Bescheid

**über die Änderung und Ergänzung der
allgemeinen bauaufsichtlichen Zulassung/
allgemeinen Bauartgenehmigung
vom 21. Dezember 2020**

Nummer:
Z-8.1-847

Gegenstand des Bescheides:
Gerüstbauteile für das "Rahmengerüst UNIFIX 70"

Stahlboden 4.0 UNI 0,32m
Ausführung: punkt- & handgeschweißt

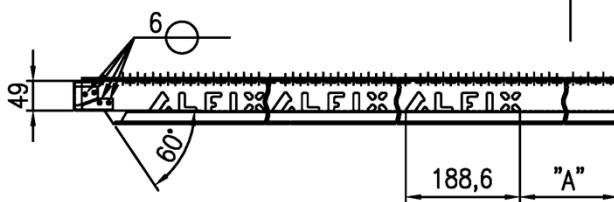
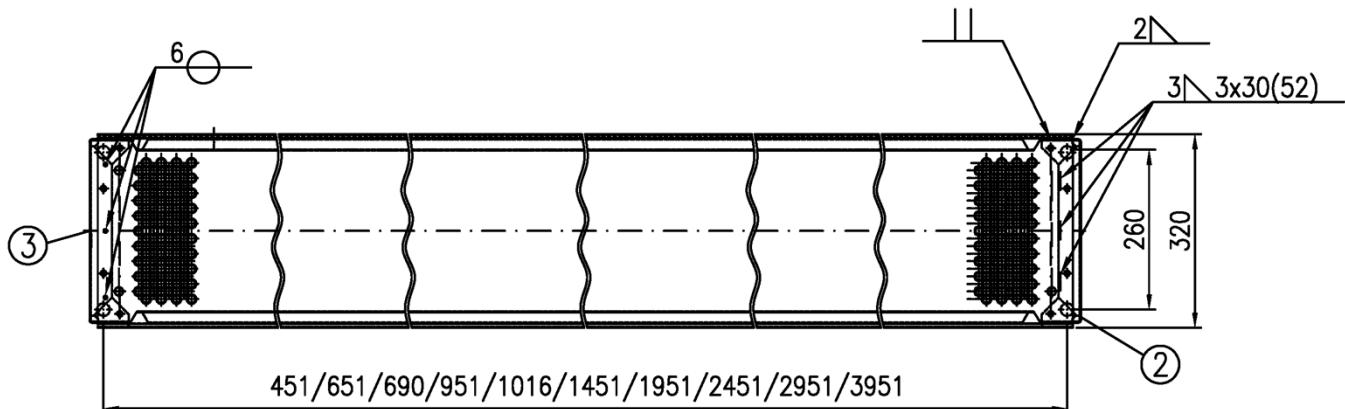
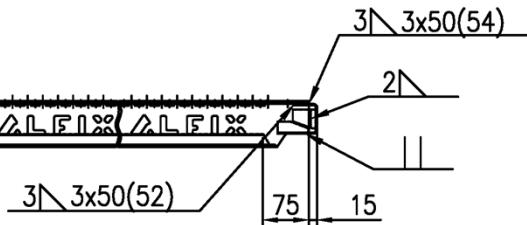
a) Tabelle 1 wird wie folgt ergänzt:

Bezeichnung	Anlage A, Seite	Details / Komponenten nach Anlage A, Seite
Stahlboden 4.0 UNI 0,32m, Ausführung: punkt- und handgeschweißt	249	---

l) Tabelle 12 wird wie folgt ergänzt:

Bezeichnung	Anlage A, Seite	Feldweite l [m]	Verwendung in Lastklassen
Stahlboden 4.0 UNI 0,32m	249	≤ 2,0	≤ 6
		2,5	≤ 5
		3,0	≤ 4
		4,0	≤ 3

m) Tabelle 13 wird bezüglich der Stahlböden nach Anlage A, Seiten 18 und 19 geändert und bezüglich der Stahlböden nach Anlage A, Seite 249 ergänzt:

Belag	nach Anlage A, Seite	Anzahl Beläge pro Gerüstfeld	Feldweite l [m]	Steifigkeit [kN/cm]		$N_{\perp,1,2}$ [kN]	Beanspruchbarkeit der Federkraft $N_{\perp,Rd}$ [kN]
				$C_{1\perp,d}$	$C_{2\perp,d}$		
Stahlboden UNI 0,32 m	18	2	≤ 3,0	3,01	2,29	1,09	1,50
Stahlboden 0,32 m	19						
Stahlboden 4.0 UNI 0,32m	249

n) Tabelle 14 wird bezüglich der Stahlböden nach Anlage A, Seiten 18 und 19 geändert und bezüglich der Stahlböden nach Anlage A, Seite 249 ergänzt:

Belag	nach Anlage A, Seite	Anzahl Beläge pro Gerüstfeld	Feldweite l [m]	Lose $f_{\parallel,o,d}$ [cm]	Steifigkeit $C_{\parallel,d}$ [kN/cm]	Beanspruchbarkeit der Federkraft $N_{\parallel,Rd}$ [kN]
Stahlboden UNI 0,32 m	18	2	≤ 3,0	0,83	9,08	4,55
Stahlboden 0,32 m	19					
Stahlboden 4.0 UNI 0,32m	249

t) In Tabelle B.2 wird wie folgt ergänzt:

Bezeichnung	nach Anlage A, Seite
Stahlboden 4.0 UNI 0,32m, Ausführung: punkt- und handgeschweißt, $l \leq 3,00 \text{ m}$	249
